| Schematic | SI5351_TCXO_WithMixerAndFilters | Create at | 2025-08-31 |
| Board | SI5351_TCXO_WithMixerAndFilters | Page | SI5351_TCXO |

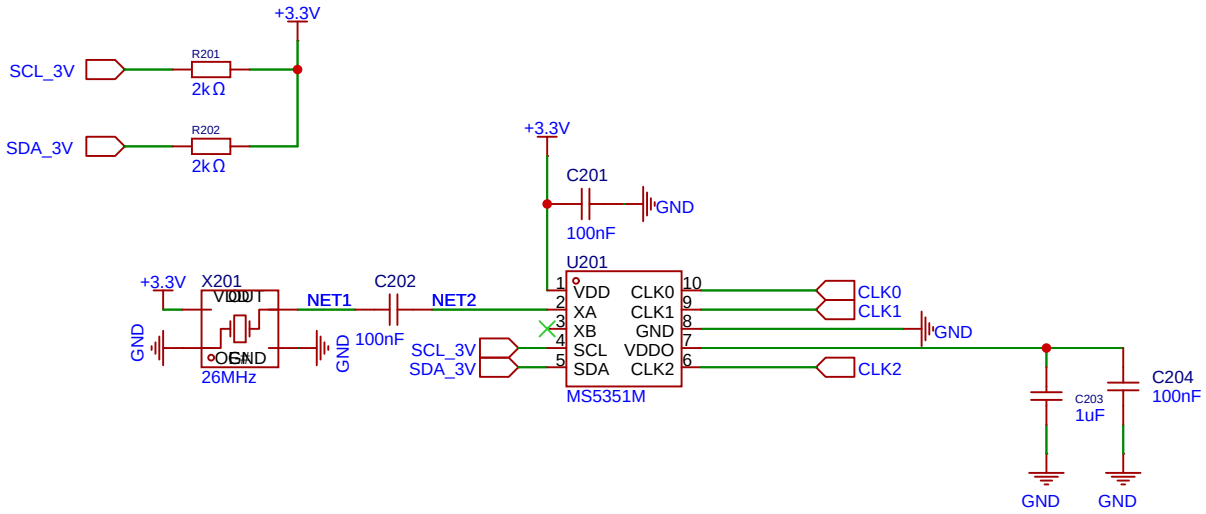
Skal decoupling fortsætte som den er nu? Eller simplificeres?

Det skal kontrolleres om kredsløbet svarer til Theonethatiwant, clockosc gør, men hvad med resten?

| Board | SI5351_TCXO_WithMixerAndFilters | Page | RF_FILTER |

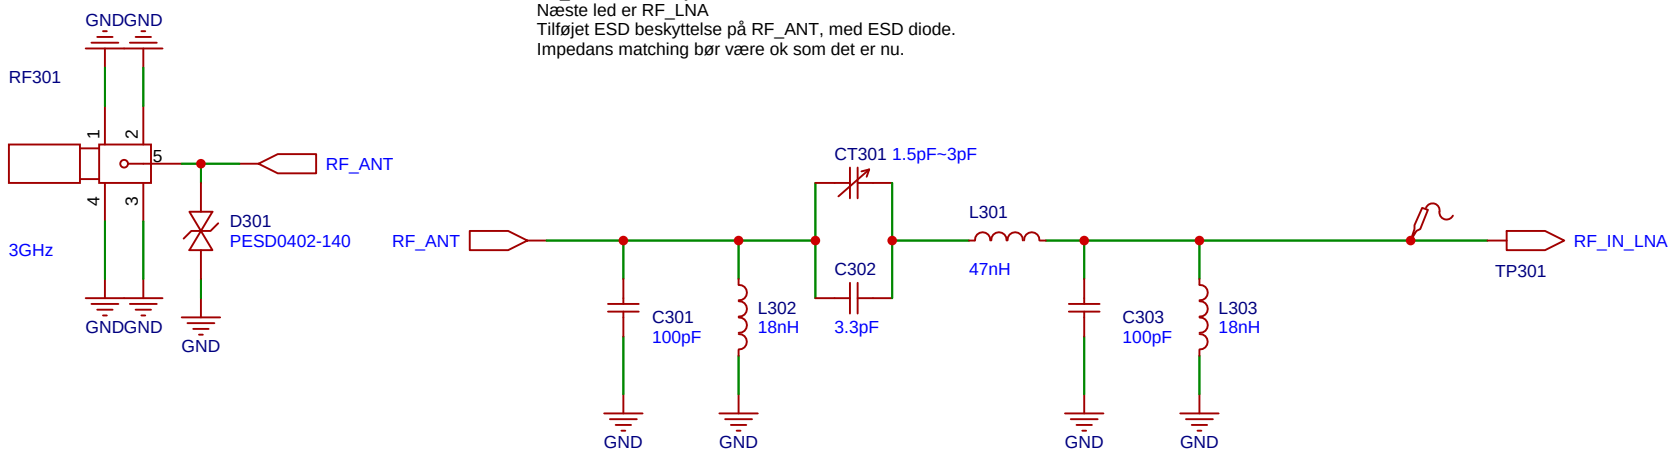
RF_Filter er blevet justeret sammen med Claude.
Næste led er RF_LNA
Tilføjet ESD beskyttelse på RF_ANT, med ESD diode.
Impedans matching bør være ok som det er nu.

| Board | SI5351_TCXO_WithMixerAndFilters | Page | RF_LNA |

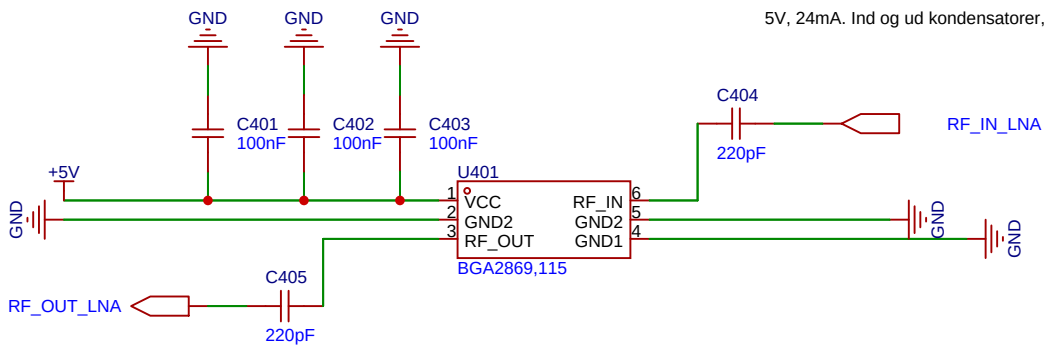
Er decoupling som vi syntes den bør være??

Større er bedre, og samme komponent type er også bedre.. for eksempel 4x1uF eller 4x100nF

0805 bør være maksimal størrelse, gerne mindre, så det kan sidde tættere på..

| Board | SI5351_TCXO_WithMixerAndFilters | Page | IF1_FILTER |

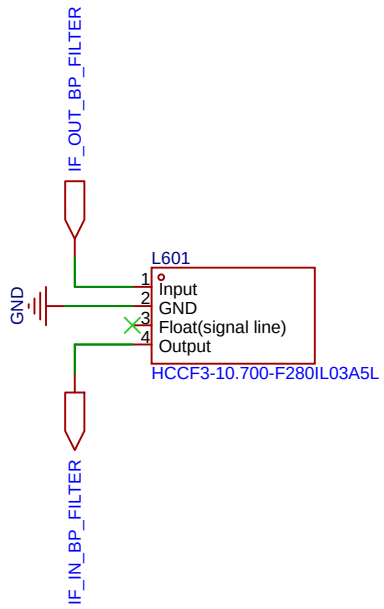
IF_Filter 1 Skal være 10.7MHz - Gerne mere, for eksempelvis 20MHz

| Board | SI5351_TCXO_WithMixerAndFilters | Page | IF_LNA |

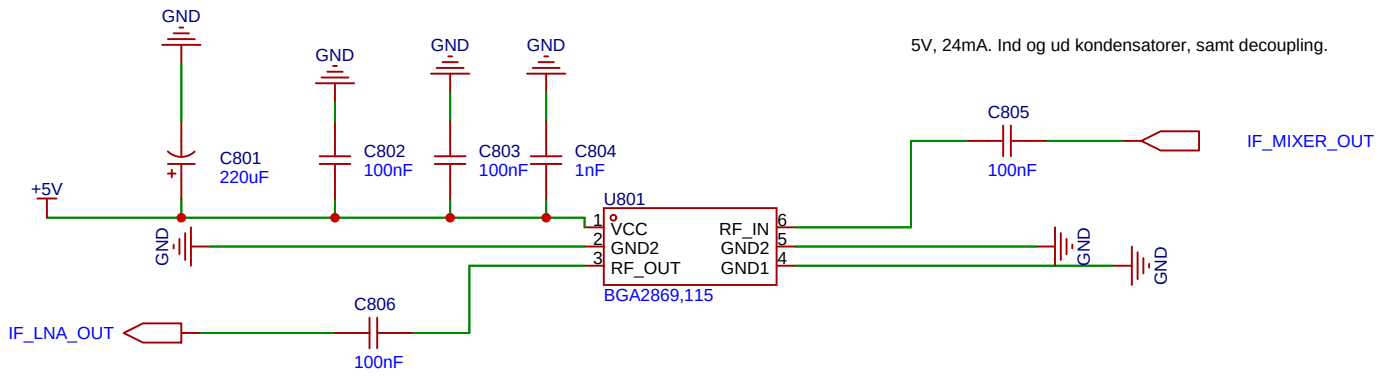
Er decoupling som vi syntes den bør være??

Større er bedre, og samme komponent type er også bedre.. for eksempel 4x1uF eller 4x100nF

0805 bør være maksimal størrelse, gerne mindre, så det kan sidde tættere på..
